改善箇所説明図

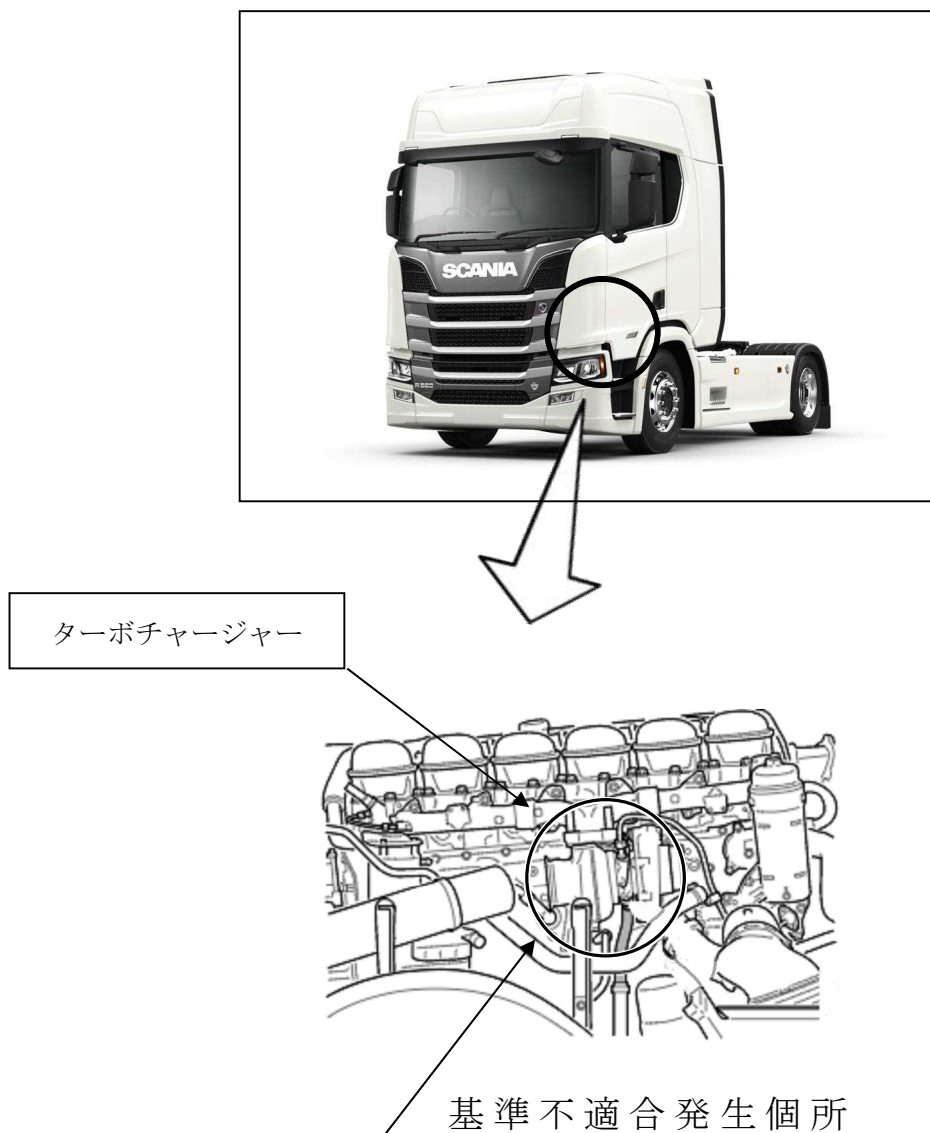
ターボチャージャーのタービンホイールの製造工程が不適切なため強度が不足しているものがあり、タービンホイールが破損することがある。そのため、ターボチャージャーが損傷し、潤滑用のエンジンオイルがサイレンサーに浸入しD P Fや触媒の機能を低下させ排気ガス浄化機能が十分に働かない恐れがある。また、最悪の場合、侵入したエンジンオイルが発火し、火災に至る恐れがある。

全車両、ターボチャージャーを良品に交換する。

識別：ターボチャージャー側面に白色ペイントを塗布する。
